No.	高浜 1 - 低サイクル疲労 - 4 rev1	事象：疲労												
質 問	<p>(別冊-1 ポンプ-2 一次冷却材ポンプ-10 頁) 一次冷却材ポンプケーシングの疲労累積係数の算出根拠(解析モデル、材料物性、最大評価点の選定、応力分類、Ke 係数、環境評価パラメータを含む)を提示すること。</p>													
回 答	<p>1 次冷却材ポンプケーシングの疲労累積係数の算出根拠を以下に示します。</p> <p>1. 解析モデル 添付 1 に解析モデルを示します。</p> <p>2. 材料物性 材料物性値を以下に示します。</p> <table border="1" data-bbox="464 898 1329 1122"> <thead> <tr> <th rowspan="2">材料</th> <th colspan="2">設計応力強さ</th> </tr> <tr> <th>S m (MP a)</th> <th>温度 (°C)</th> </tr> </thead> <tbody> <tr> <td style="border: 2px solid black;"></td> <td></td> <td>2 8 8 . 6</td> </tr> </tbody> </table> <p>3. 最大評価点の選定 解析モデル上の評価点及び最大評価点の選定結果を、添付 2 に示します。</p> <p>4. 応力分類 評価における荷重の組み合わせを以下に示します。また、応力評価のフローを添付 3 に示します。</p> <table border="1" data-bbox="429 1451 1366 1624"> <thead> <tr> <th>状態</th> <th>荷重の組合せ</th> </tr> </thead> <tbody> <tr> <td>供用状態 A, B</td> <td>圧力+機械的荷重+自重+熱膨張荷重+熱過度荷重</td> </tr> </tbody> </table> <p>5. Ke 係数 評価に用いたKe 係数を添付 4 に示します。</p> <p>6. 環境評価パラメータ 評価に用いた環境評価パラメータ (環境効果補正係数 fen) を添付 4 に示します。</p>		材料	設計応力強さ		S m (MP a)	温度 (°C)			2 8 8 . 6	状態	荷重の組合せ	供用状態 A, B	圧力+機械的荷重+自重+熱膨張荷重+熱過度荷重

No.	高浜1-コンクリート鉄骨-4	事象：アルカリ骨材
質 問	<p>(別冊-11コンクリート構造物-14頁)</p> <p>2014年に実施した相対湿度の測定位置並びに測定結果及びアルカリ骨材反応の評価対象の選定過程を提示すること。</p>

1号炉と3号炉の構造の違い (イメージ)

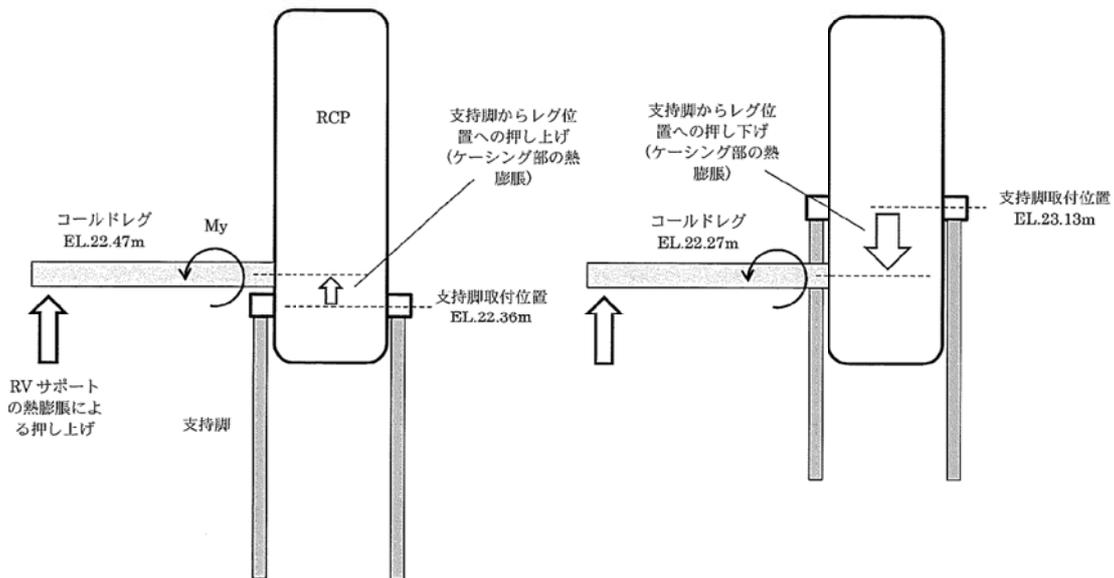
高浜1～4号炉 一次冷却材ポンプケーシング疲労評価結果の比較

下表に高浜1～4号炉の一次冷却材ポンプケーシングの疲労評価結果を示します。環境疲労評価手法による解析結果を比較すると、高浜1・2号炉のケーシング脚部、ケーシング吐出ノズルの環境UFが3・4号機の環境UFに比べて小さくなっています。これは支持脚取付位置の相違等により、1・2号機の一次冷却材ポンプ吐出ノズルにかかる熱膨張による外荷重が、3・4号機に比べて小さいためであると考えています。高浜1号と高浜3号を例にして説明します。

これは、下に示すイメージ図のとおり、支持脚取付位置の相違により RCP ケーシングの熱膨張による荷重がノズル部に作用する方向に違いがあることが要因と考えられる。
